株洲丰裕矿业有限责任公司
岩科三号煤矿15万t/a开采项目
环境影响报告书

编制单位：湖南景玺环保科技有限公司

修改清单

图 5.2-2 水平衡图 m³/d (正常涌水量)

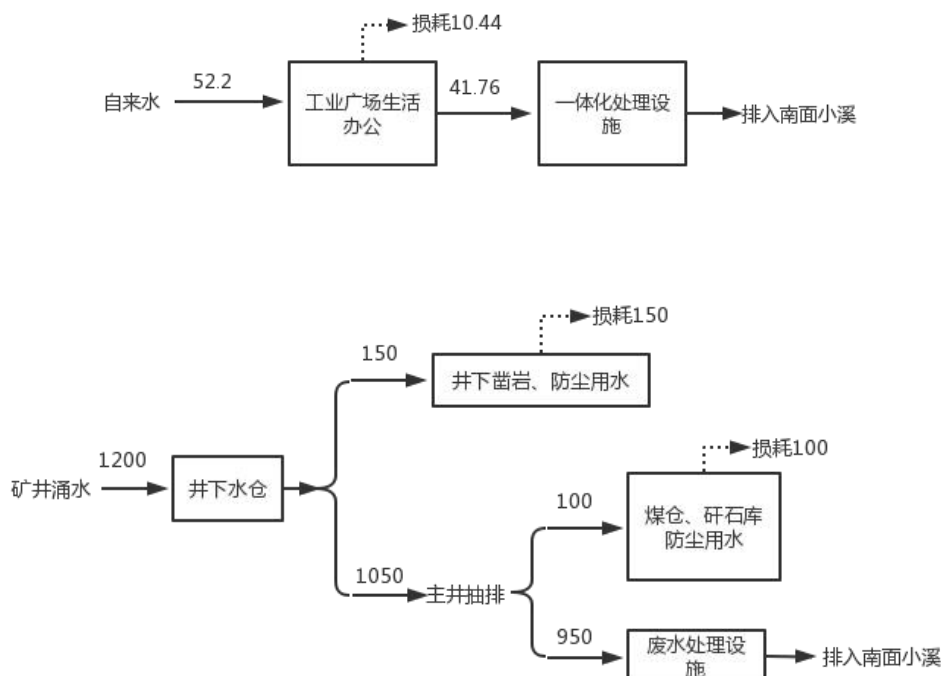
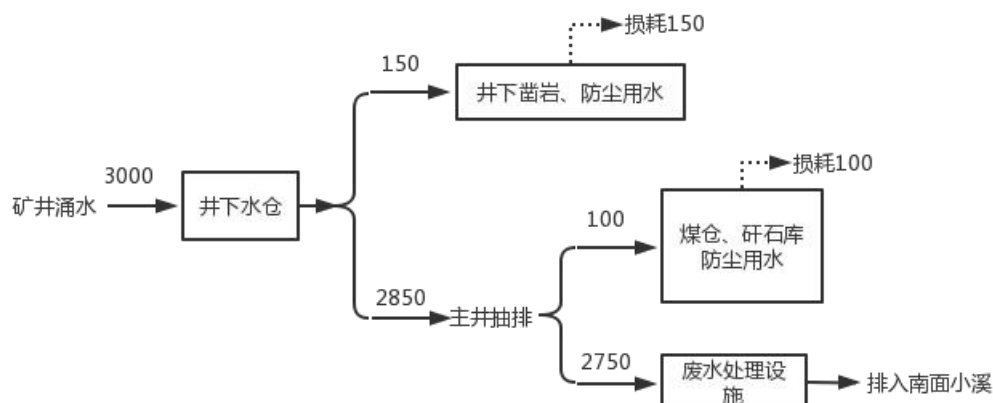
3、核实回用水量、水平衡。核实本次扩建新增主要生产设备数量，补充涉及矿井的使用功能。(p110-p112, p76-p80, p93-p94)
